入札説明書等に対する質問回答書

工事名：尼崎基地事務所新築工事（2022-西宮）

質問提出日 2023年 2月16日

質問回答日 2023年 2月24日

設計	2022年度	設計年月日	2022年10月	縮尺	1/100 (A1) 書 M-20 1/200 (A3)
業務名	尼崎基地事務所新築設計業務 (2020年度)				
路線名	兵庫県道高速大阪西宮線				
図名	消火設備 1階 平面図				
設計請負	株式会社 都市環境設計				
担当部所	阪神高速道路株式会社 管理本部 管理企画部 施設保全課				
竣工	年度	管理番号	図面番号		
工事名					
施工者名					
工期

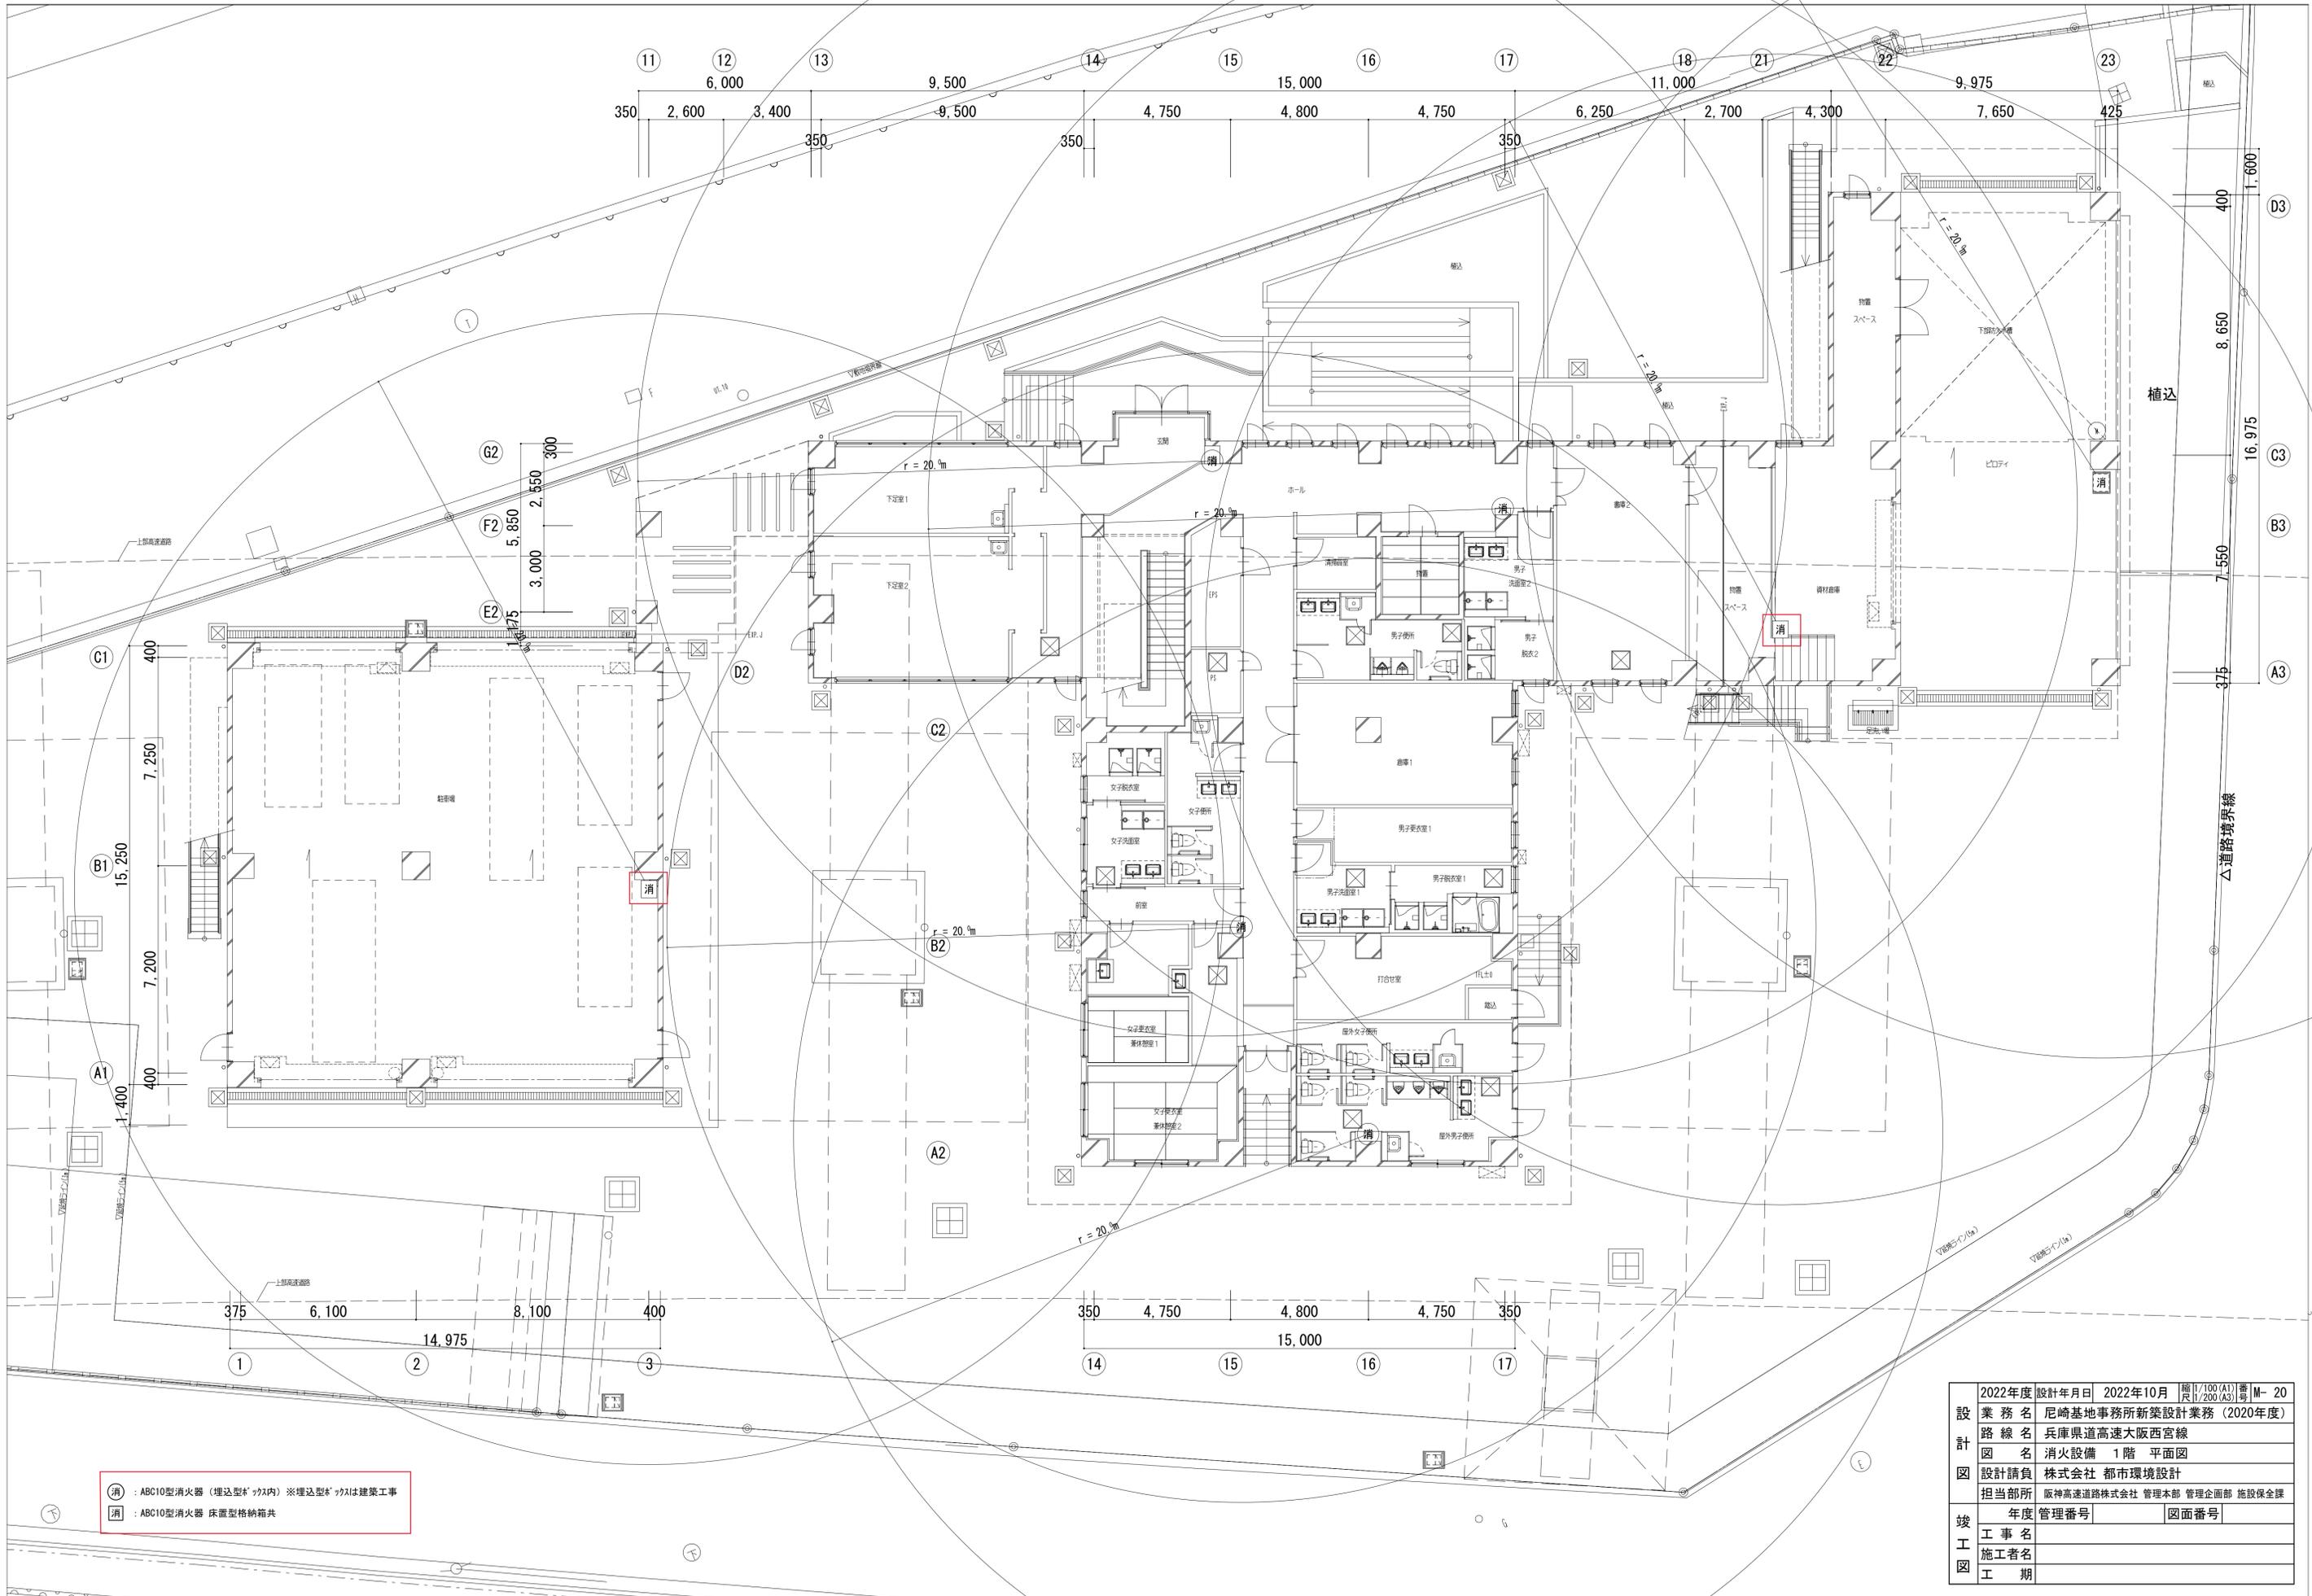
消火設備図 消火器 (○) の凡例に「機器設置スタンド共」と記載されており、金抜設計書 (消火設備) においても、消火器の項目に「標識設置スタンド共」と記載されています。意匠図では、特記仕様書において埋込型消火器ボックスに適用表記されており、工事区分表では埋込型消火器BOXは建築工事と記載されています。更に、平面詳細図等においても埋込型消火器ボックスが随所に表記されています。また、金抜設計書 (ユニット及びその他) にも消火器ボックスの項目が記載されています。意匠図を正とし、機械設備工事の機器設置スタンド (標識設置スタンド) は不要と考えて宜しいでしょうか。

機械設備図において、1階資材倉庫の消火器は「機器設置スタンド」仕様で表記されていますが、意匠図においては、「据置型(又は床置型ボックス)」と表記されています。機器設置スタンドは取り止め、機械設備工事にて「床置型格納箱」を見込むものと考えて宜しいでしょうか。

32. ご質問のとおりとお考えください。別紙-1 のとおり、金額を記載しない設計書 P165 を修正します。また、別紙-2 のとおり、設計図 M-14、20、21 を修正します。

35. 上記32.の回答のとおりとお考えください。

設計年度	設計年月日	2022年10月	縮尺	1/100(A1) 1/200(A3)	番	M-21
業務名	尼崎基地事務所新築設計業務 (2020年度)					
路線名	兵庫県道高速大阪西宮線					
図名	消火設備 2階、R階 平面図					
設計請負	株式会社 都市環境設計					
担当部所	阪神高速道路株式会社 管理本部 管理企画部 施設保全課					
竣工年度	管理番号					図面番号
竣工工事名						
竣工施工者名						
竣工工期

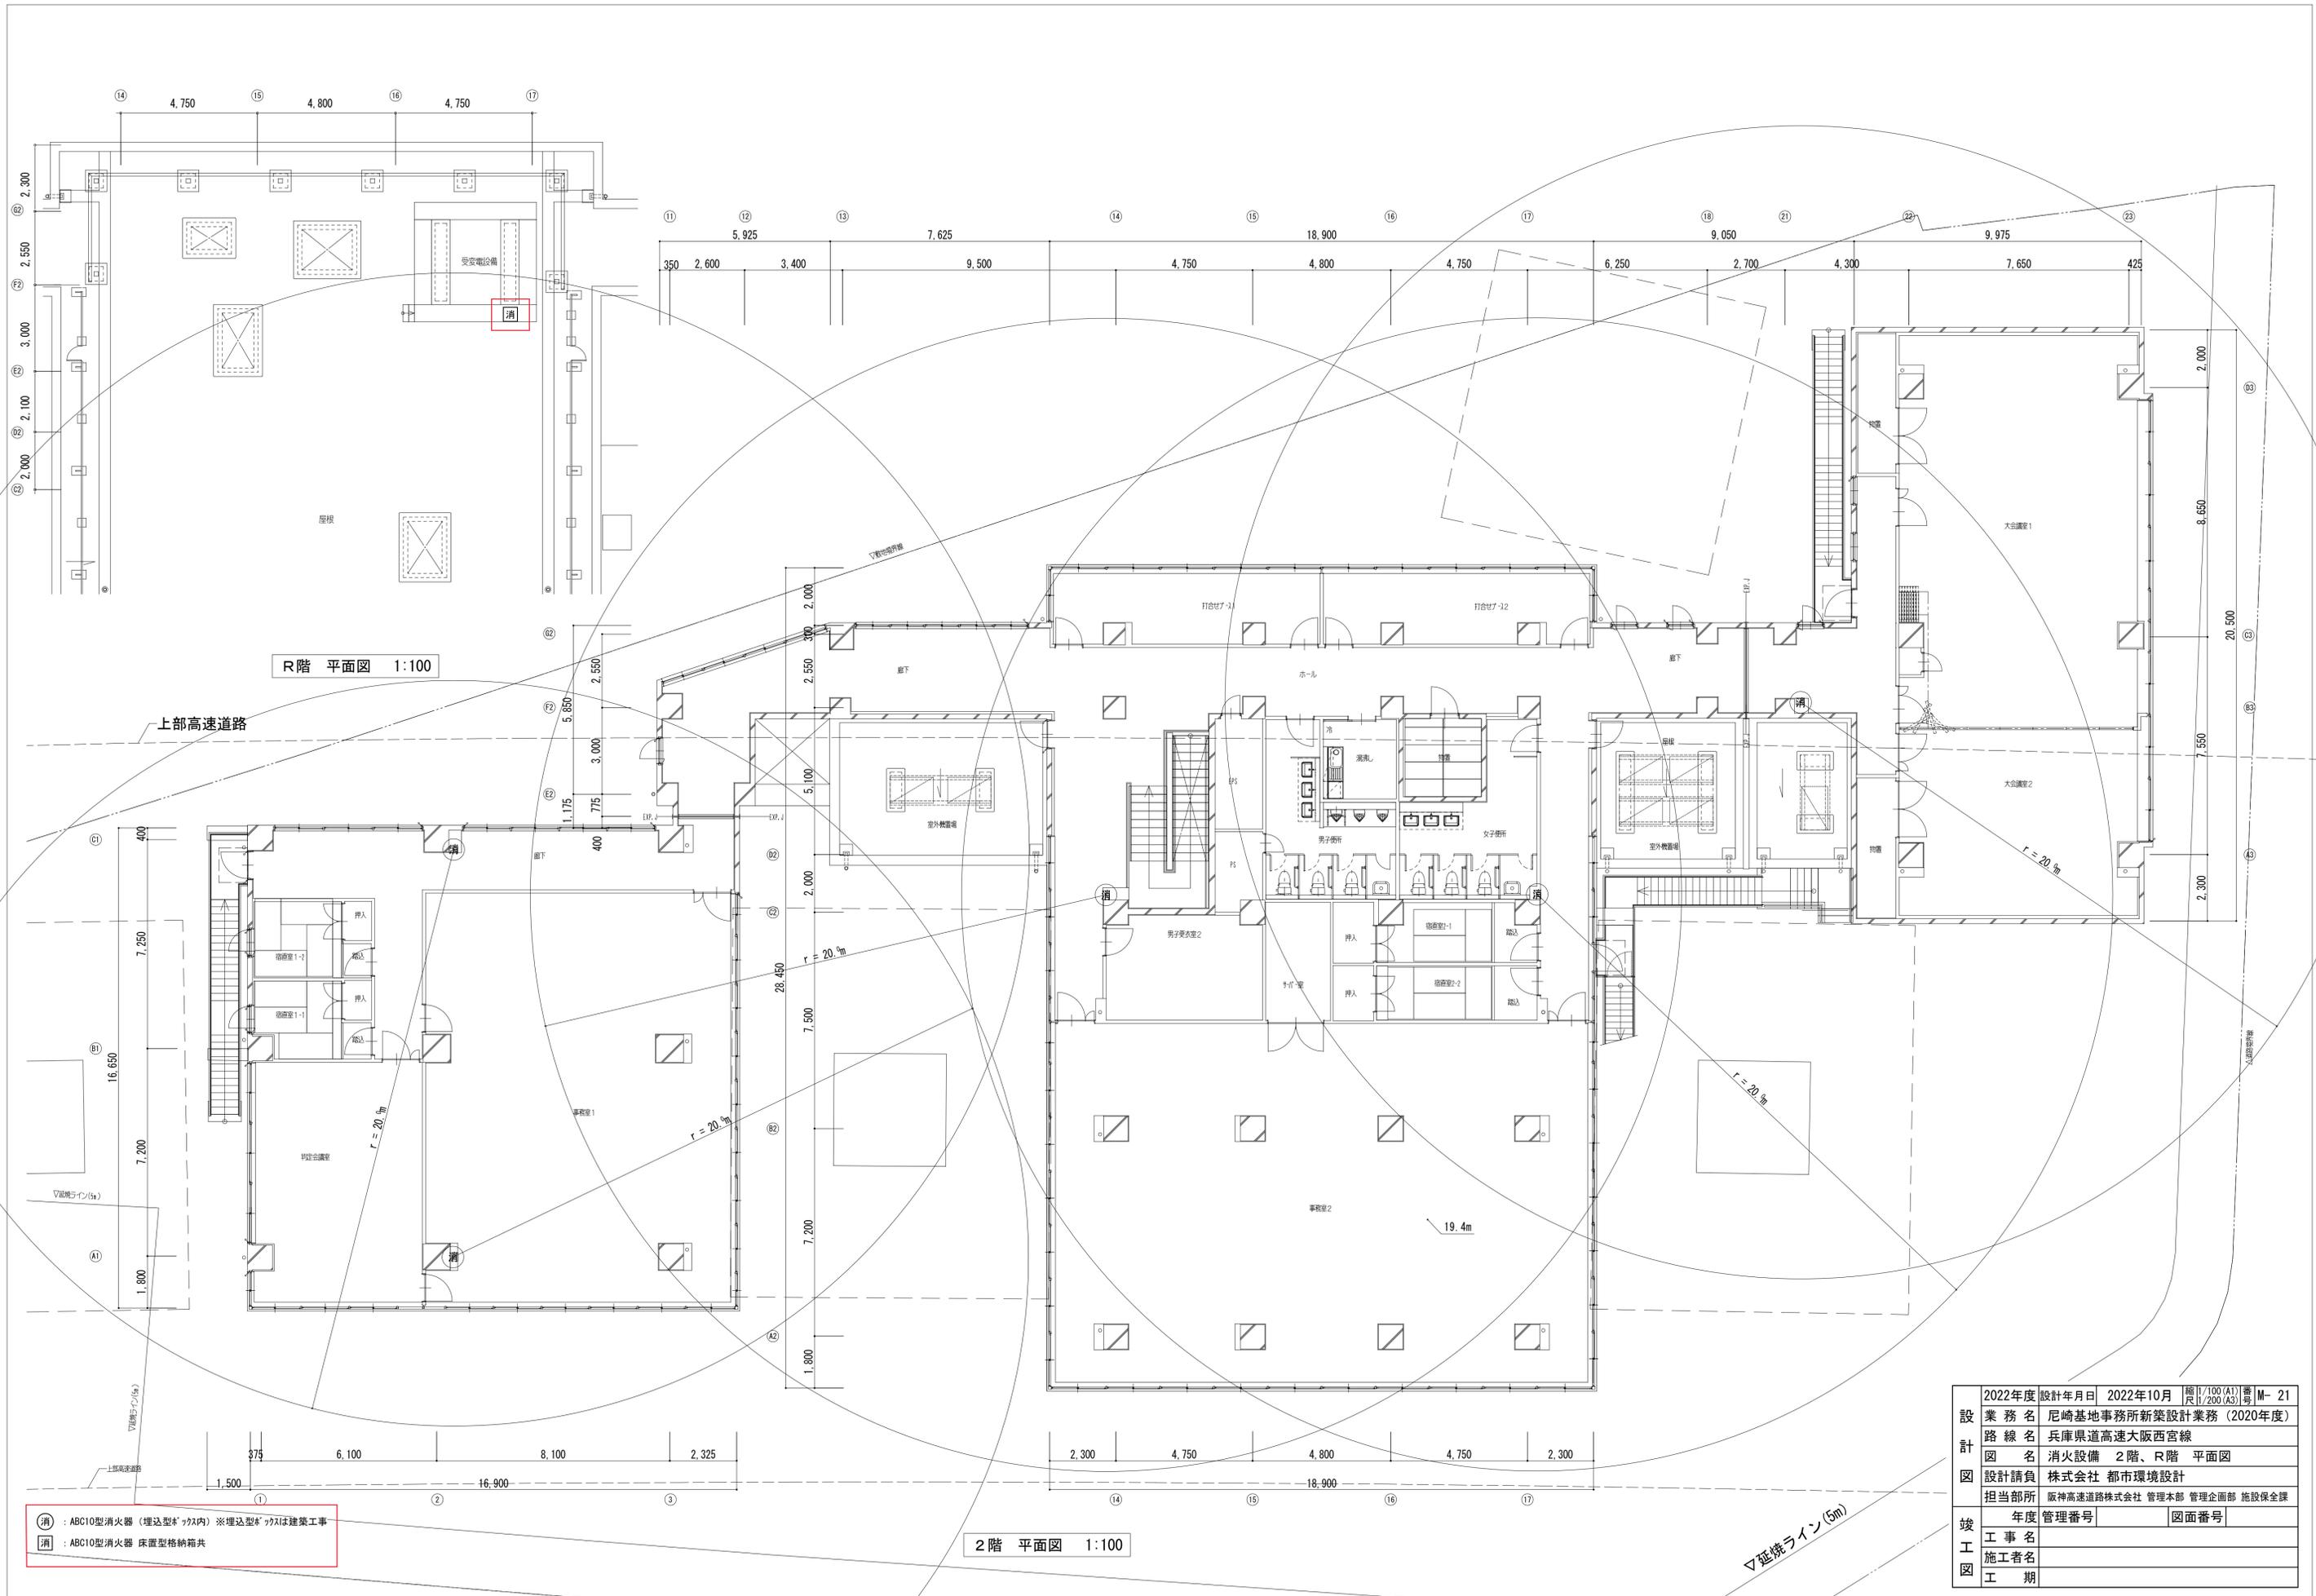
R 階 受変電設備横に設置する消火器について「機器設置スタンド」と表記されていますが、屋外となりますので機器設置スタンドを取り止め、「鋼製格納箱」に変更として宜しいでしょうか。

34. 上記 32. の回答のとおりとお考えください。

設計年度	設計年月日	2022年10月	縮尺	1/100(A1) 1/200(A3)	番	M-27
業務名	尼崎基地事務所新築設計業務 (2020年度)					
路線名	兵庫県道高速大阪西宮線					
図名	機械設備 撤去 屋外配管図・樹リスト					
設計請負	株式会社 都市環境設計					
担当部所	阪神高速道路株式会社 管理本部 管理企画部 施設保全課					
竣工年度	管理番号					図面番号
竣工工事名						
竣工施工者名						
竣工工期

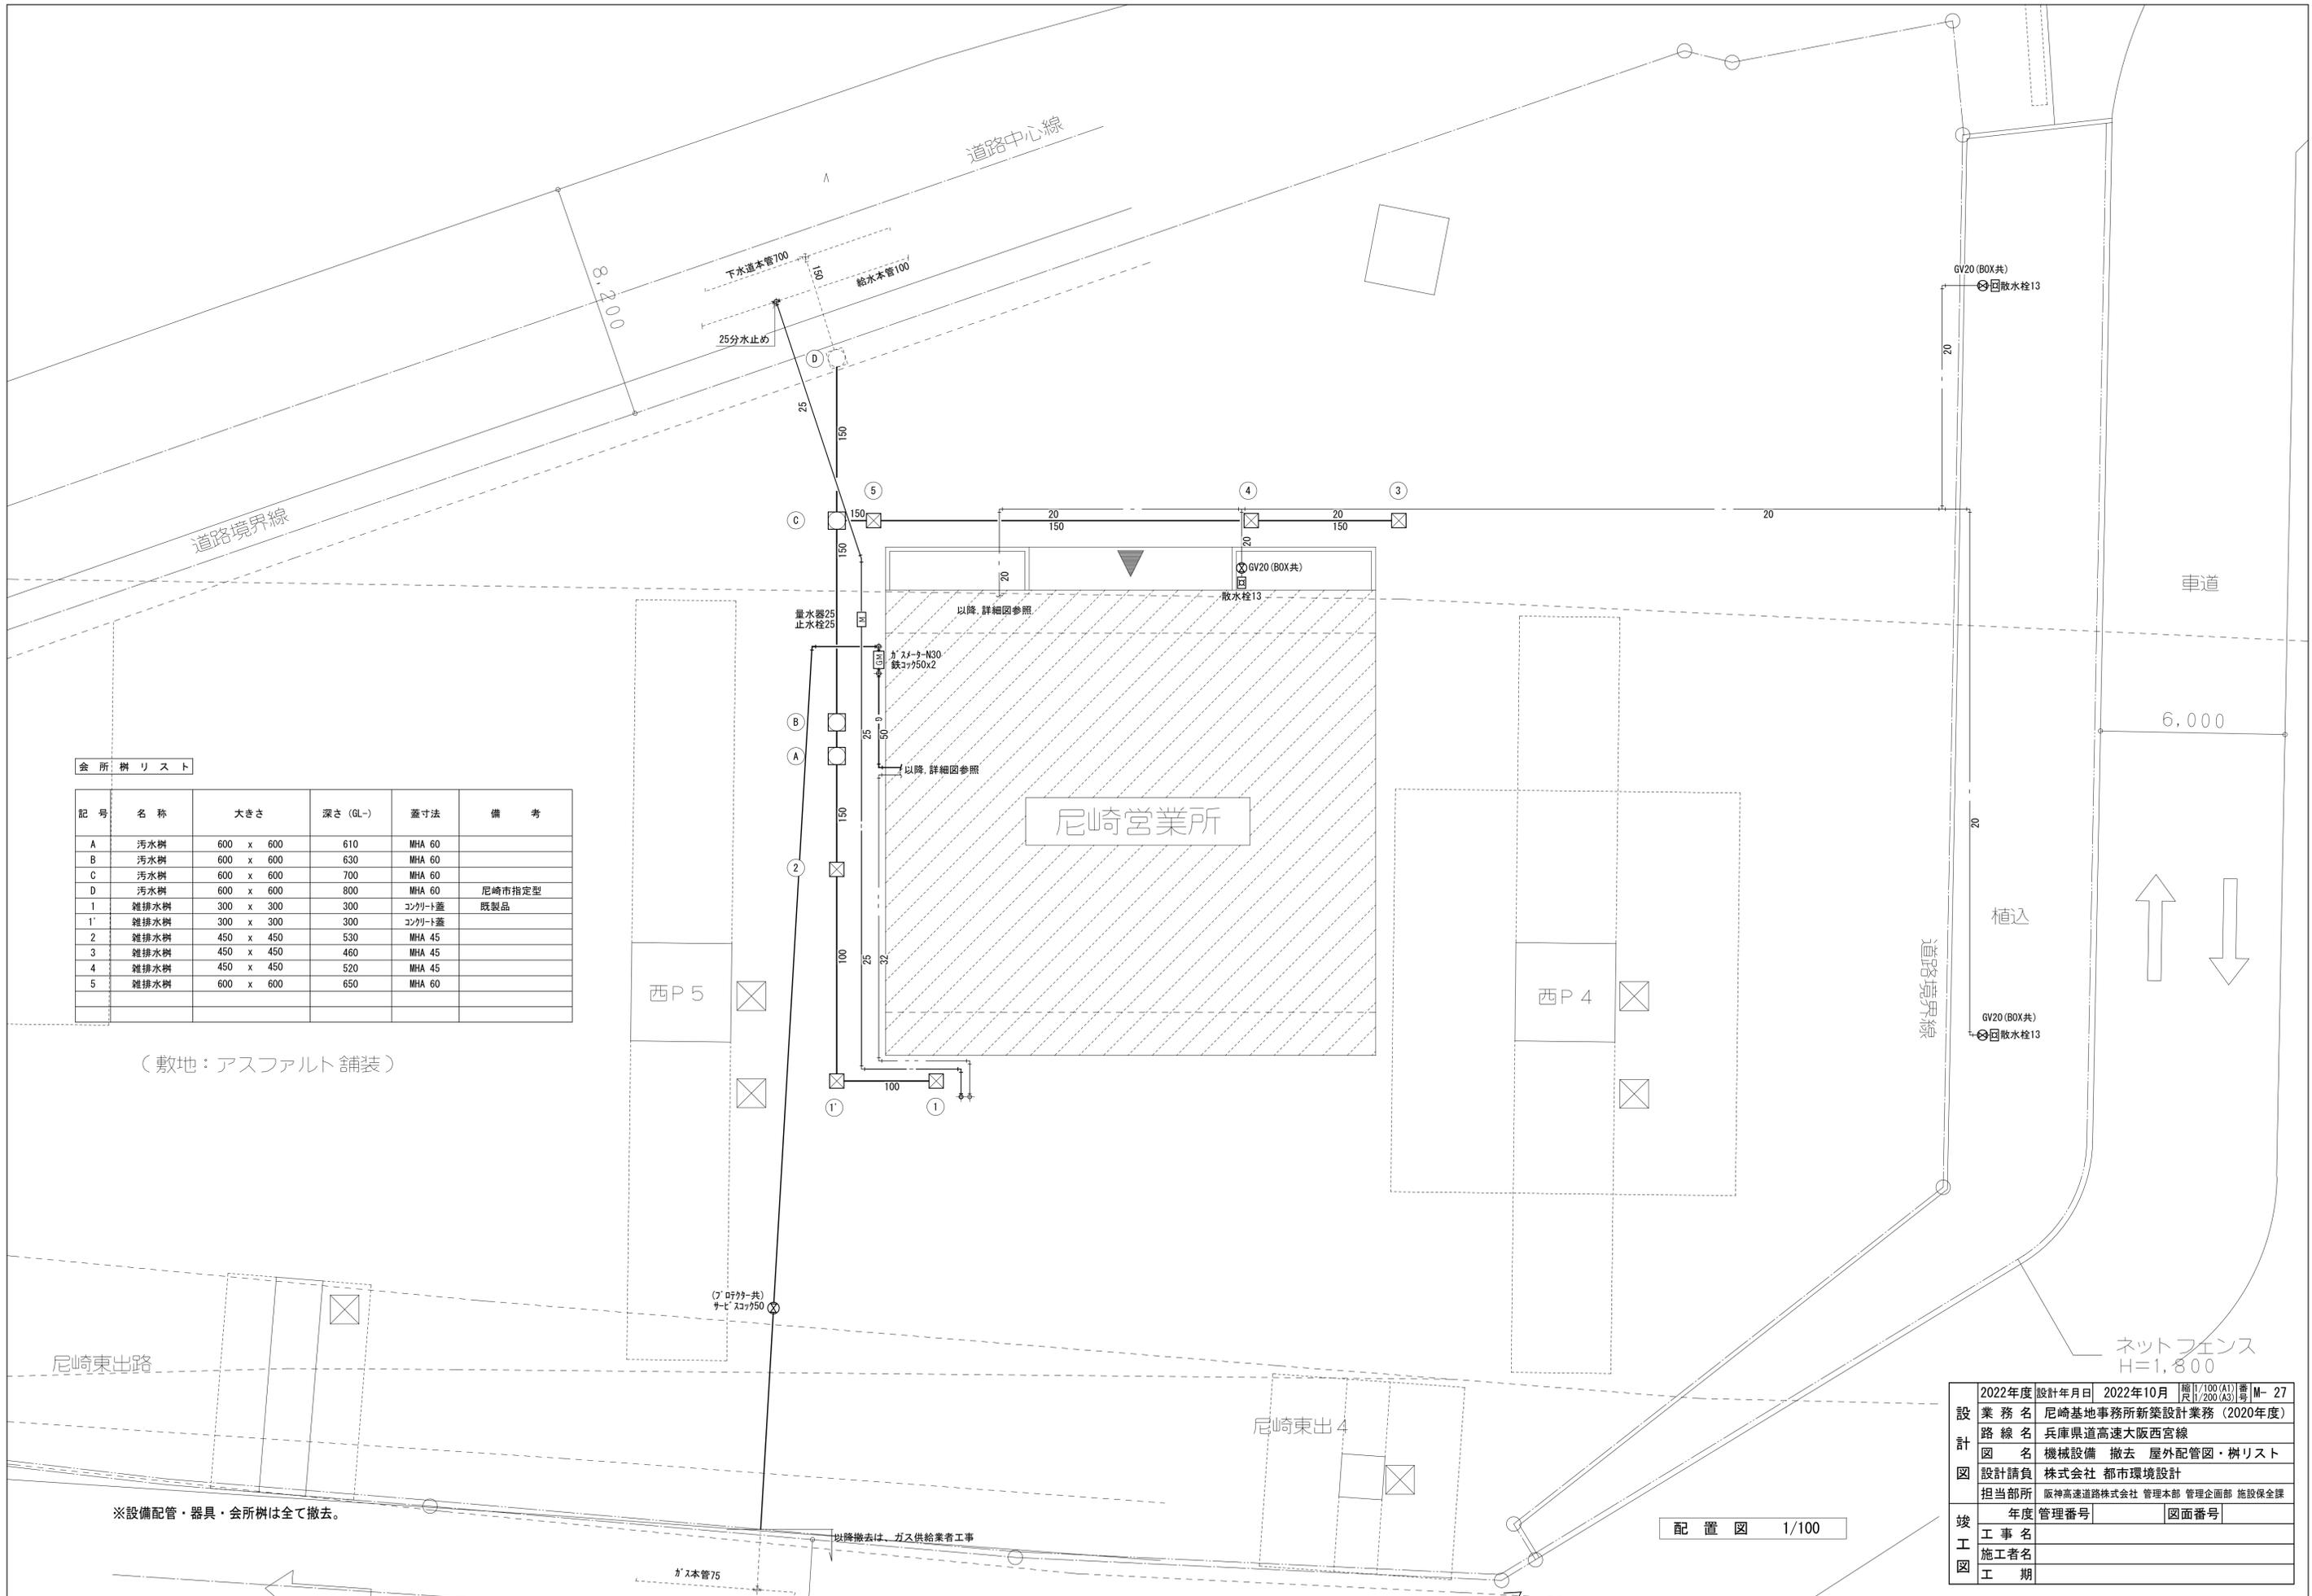
機械設備図に「給水引込分水止め・撤去は別途工事」と記載されていますが、別途工事による分水止め・引込撤去時期をご教示ください。

機械設備図に「下水引き込み管撤去は別途工事」と記載されていますが、別途工事による下水引込撤去時期をご教示ください。

既存排水引込管について、注釈では「下水引き込み管撤去は別途工事」と記載されており、図面では引込管に加えて公設柵(柵記号D)が破線表記となっています。引込管及び公設柵(柵記号D)共撤去は別途工事と考えて宜しいでしょうか。

既存給水引込管について、注釈では「給水引込管分水止め・撤去は別途工事」と記載されていますが、図面では引込管が実線表記されており、別途工事と本工事の区分境界が不明です。敷地境界線(道路境界線)を区分境界とし、道路側の引込管撤去及び分水止めは別途工事、敷地内給水配管(量水器25・止水栓25共)撤去を本工事と考えて宜しいでしょうか。

撤去屋外配管図に表記されている柵の内、柵リストに記載されていない柵が平面図に1か所表記されています。(既存建物東側)上記の柵は撤去不要と考えて宜しいでしょうか。

18. 上記 2. の回答のとおりとお考えください。別紙-2 のとおり、設計図面 M-27 を修正し、「給水引込分水止め・撤去は別途工事」の記載を削除しました。なお、施工時期については監督員との協議の上、決定してください。

19. 上記 2. の回答のとおりとお考えください。別紙-2 のとおり、設計図面 M-27 を修正し、「下水引き込み管撤去は別途工事」の記載を削除しました。なお、施工時期については監督員との協議の上、決定してください。

36. 上記2.の回答のとおりとお考えください。

37. 上記2.の回答のとおりとお考えください。

39. ご指摘の柵は現地には無く誤植のため、別紙-2のとおり、設計図M-27を修正します。
